Wettbewerbe

Überbauung Heuried

Wohnüberbauung Utohof

Bild 2. Lageplan Heuried 1:1500

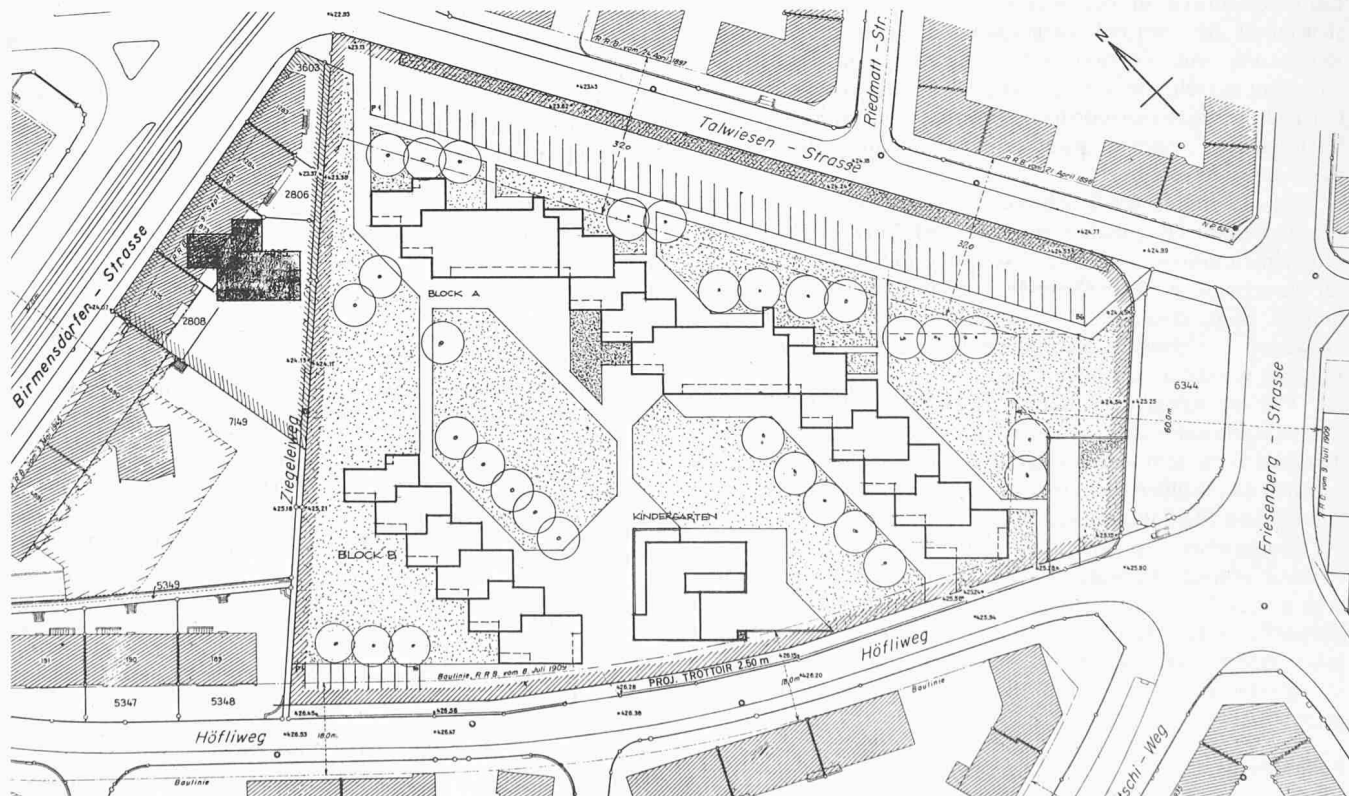
Der rund 150 m lange, differenziert geformte Hauptbau A bildet einen Lärmriegel längs der künftig verkehrsreichen Talwiesenstrasse. Dadurch entsteht ein grosszügiger, zentraler Fussgängerbereich und Grünraum, welcher nach Südwesten vom kleineren Bau B und vom

Kindergarten räumlich geschlossen wird. Die Erschliessung vom Höfliweg aus ist einfach und übersichtlich. Zu begrüssen ist die Gestaltung der Sockelgeschosse mit Abstellräumen und Kinderspielhallen. Dagegen ist der Vorschlag für zwei Zentralwaschküchen, die zum Teil nur über das Freie erreicht werden, problematisch.

Trotz einer grossen Fassadenabwicklung sind die Grundrisse, durch die Wiederholung gleicher Elemente, wirtschaftlich gestaltet. Günstig wirkt sich in dieser Hinsicht auch die gewählte Stockwerkszahl von 4 bis 10 Geschossen aus. Konstruktiv teuer wird jedoch das Überbauen der Garage mit dem Block A. Die geschätzten Kosten pro Zimmer liegen unter dem Mittel der Projekte.

Bild 5. Südostseite Block A (vgl. Bild 2) 1:800

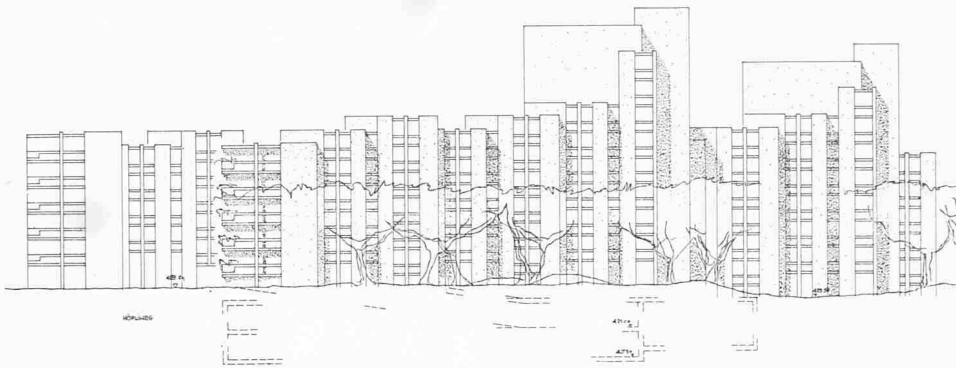
Die Grundrisse sind in bezug auf Besonnung, Aufteilung der Raumbezirke und Wahrung der Intimität einwandfrei gelöst. Dabei ist allerdings mit einer gewissen Lärmimmission auf die nach Osten orientierten Schlafzimmer von der Talwiesenstrasse her zu rechnen. Ungünstig kann sich in Stosszeiten die Trennung der beiden Lifte im Laubengangtyp auswirken.

Bild 9. Wohnungstypen Längsblock (3½ und 4½ Zimmer) 1:350

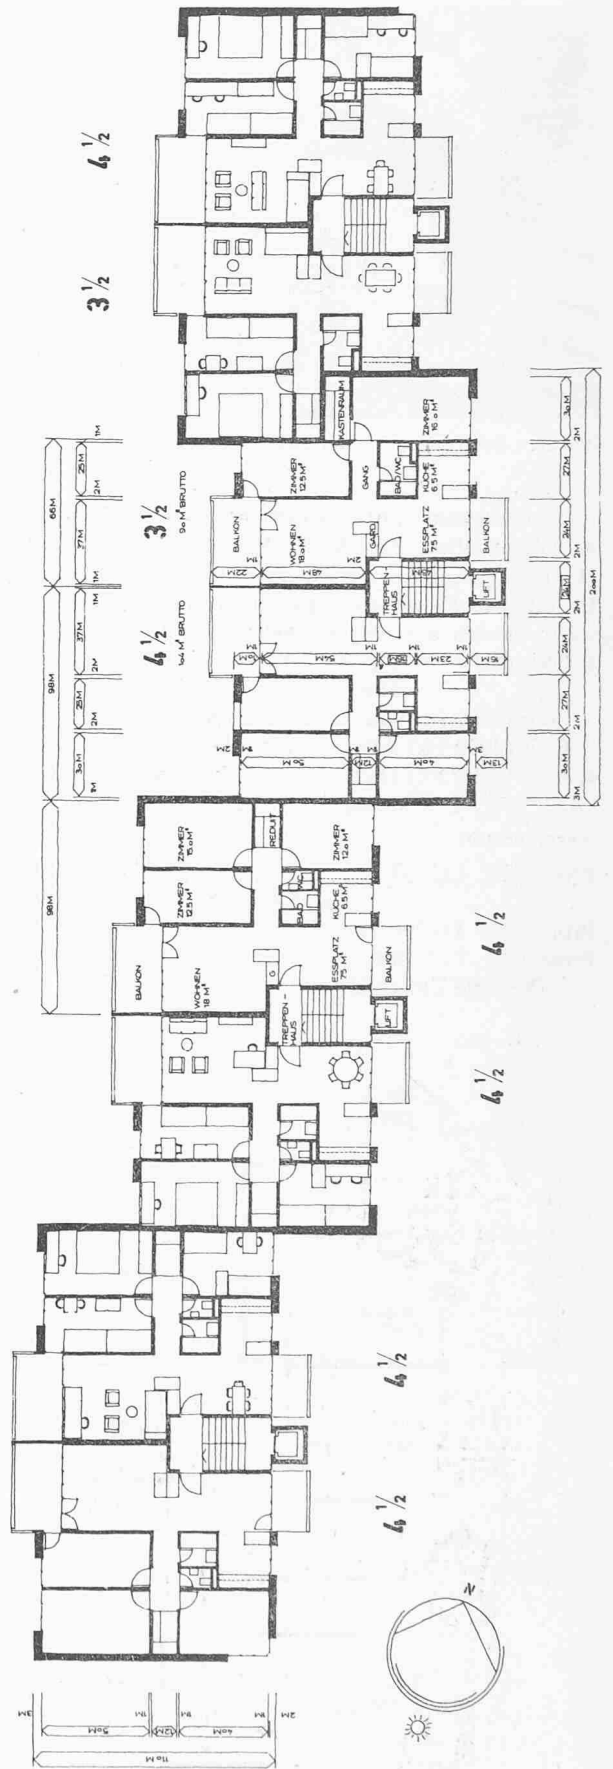
Die Einteilung der Grundrisse in den langen Blöcken entspricht den heutigen Anforderungen. Besonders anzuerkennen sind die durchgehenden Wohnungen, die der gegebenen Situation des Areals gerecht werden. Die Schlaf- und Wohnbereiche sind vorteilhaft getrennt und die Küchen und Essplätze günstig kombiniert. Bei einer Wohnzimmergrösse von 18 m² muss jedoch die Verbindung mit dem Essplatz räumlich bestehen bleiben. Balkone vor den Essplätzen sind überflüssig. Ein wesentlicher Teil der Kinderzimmer ist ungünstig proportioniert, und in den Sanitärblöcken fehlt im WC der Platz für eine zweite Waschgelegenheit. Der Luftausgang auf dem Mittelpodest der Treppe kann hingenommen werden. Die Kleinwohnungen im Hochhaus sind gut gestaltet. Zu begrüssen ist die konstruktive Trennung der Lifte von den Wohnungen.

Die Grundrisse der Längsblöcke sind wirtschaftlich. Die grosse Fassadenabwicklung des Hochhauses wird sich kostenmässig ungünstig auswirken. Die Garage ist wirtschaftlich, kostspielig sind jedoch die überdeckten Parkplätze und die vielen Stützmauern der Umgebungsgestaltung. In Kubus, Zimmerzahl und Zimmerkosten ist das Projekt wirtschaftlich.

Bild 10. Überbauung Utohof aus Nordosten

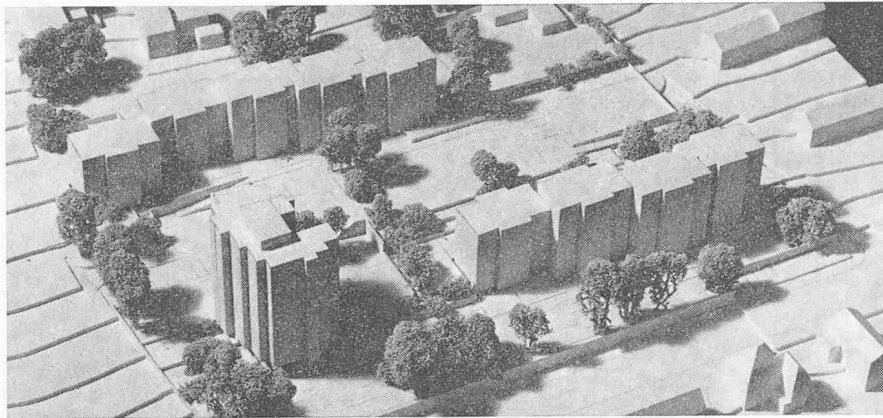
Der Verfasser bringt die Wohnungen in zwei parallel zum Hang angeordneten Blöcken mit fünf bis sieben Geschossen und in einem im südöstlichen Arealteil richtig platzierten Hochhaus mit elf Geschossen unter. Die Höhen der Baukörper bewegen sich in der vorgeschlagenen Situation eher an der oberen Grenze des städtebaulich Wünschbaren. Der Schatten des Hochhauses fällt auf das Baugrundstück und belästigt weder die Wohnungen der eigenen Überbauung noch diejenigen der benachbarten Liegenschaften. Trotz der unterschiedlichen Gebäudehöhen ist die Spannung in den Kuben gering. Auch entsteht innerhalb der Siedlung keine in sich geschlossene Freifläche. Zu begrüssen ist die räumliche Erweiterung der Schweighofstrasse. Die unterirdische Garage mit ihrer getrennten Zu- und Wegfahrt ist wirtschaftlich. Die an verschiedenen Orten vorgesehenen oberirdischen Abstellplätze sind zweckmässig angeordnet. Der Kindergarten ist in bezug auf die Lage und die Besonnung gut platziert.

Abgesehen von der etwas schwachen Differenzierung der Kuben (Hochhaus und Längsblöcke) ist die architektonische Gestaltung ansprechend. Kubikinhalte: 60160 m³; 175 Wohnungen.
